Zienswijzennota

Bestemmingsplan "Beschermd wonen Veenhof"

Situatie ontwerp bestemmingsplan.

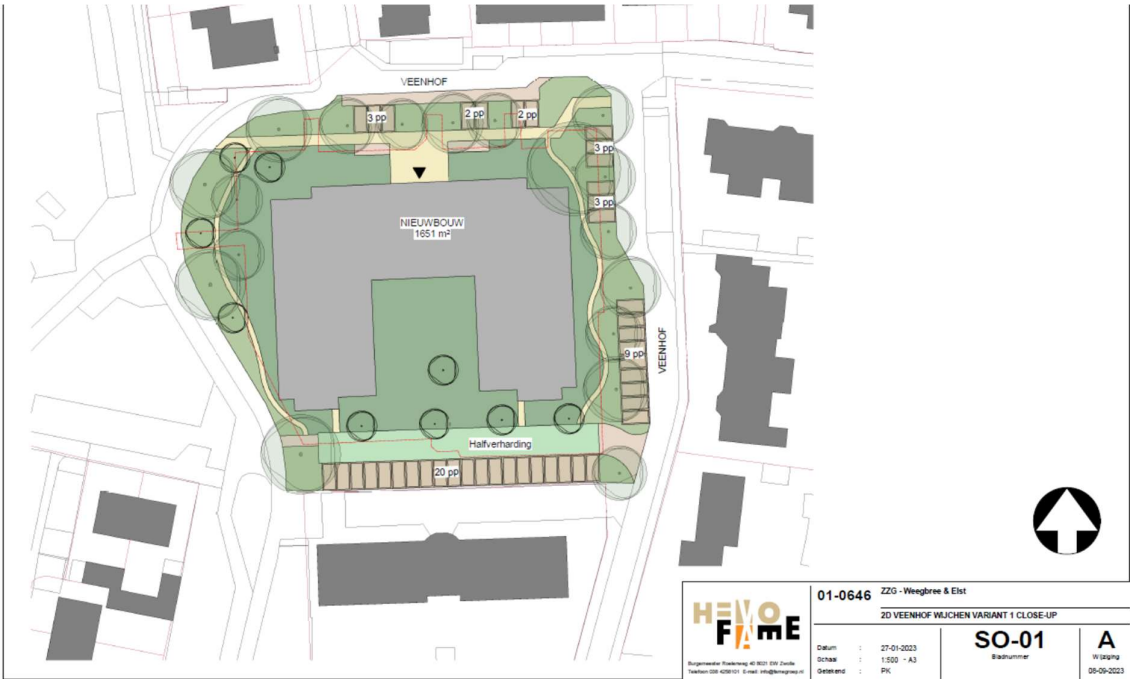
Vanuit de omgeving zijn de meeste zienswijzen gericht tegen het bouwplan, i.c. het bouwvolume en de situering die het ontwerp bestemmingsplan mogelijk maakt. Naar aanleiding daarvan heeft de gemeente de bezwaren voorgelegd aan de Dorpsbouwmeester van de gemeente en is besloten om met initiatiefnemers in overleg te gaan over een alternatieve gebouwworm en situering. Daarbij is onderzocht hoe binnen het redelijke de vrije ruimte en afstand tot de aanliggende straten zo ruim mogelijk kan worden gemaakt, uiteraard met toepassing van de actuele parkeernorm bij het zorgprogramma dat is bestemd. Na enkele afstemmingsmomenten en modellenafweging is tot een optimale aanpassing gekomen, waarbij de straatgerichte gevels aan de noord- en oostzijde verder van de weg af komen te liggen. Het gebouw wordt zo compact als mogelijk, schuift daardoor op in westelijke richting, richting het daar gelegen fietspad, waar nog voldoende afstand tot wordt gehouden. Voor de verkleining van het gebouw is het Programma van Eisen aangepast. De 54 appartementen zijn 6% kleiner geworden en ook de algemene ruimten zijn ingekrompen.

Ook blijft het eerder besproken bomenbestand behouden, zoals als uitgangspunt voor het ontwerp bestemmingsplan ook al het geval was. Door de aangepaste situering is ook het terreininrichtingsplan aangepast en bijgevoegd als bijlage 1 bij de toelichting van het bestemmingsplan. Daarin is ook weer de actuele parkeernorm en de wateropgave bij het nieuwe plan verwerkt. Het uitvoeren van het plan zoals goedgekeurd door de dorpsbouwmeester is geborgd in het aangepaste bouwvlak van het bestemmingsplan en in de anterieure overeenkomst tussen gemeente en initiatiefnemer.

Hieronder zijn ter vergelijking de beelden opgenomen van het plan zoals dat in het ontwerp bestemmingsplan was opgenomen en het aangepaste plan ter vaststelling.

Situatie vast te stellen bestemmingsplan (contour bebouwing ontwerpplan met stippellijn aangegeven).
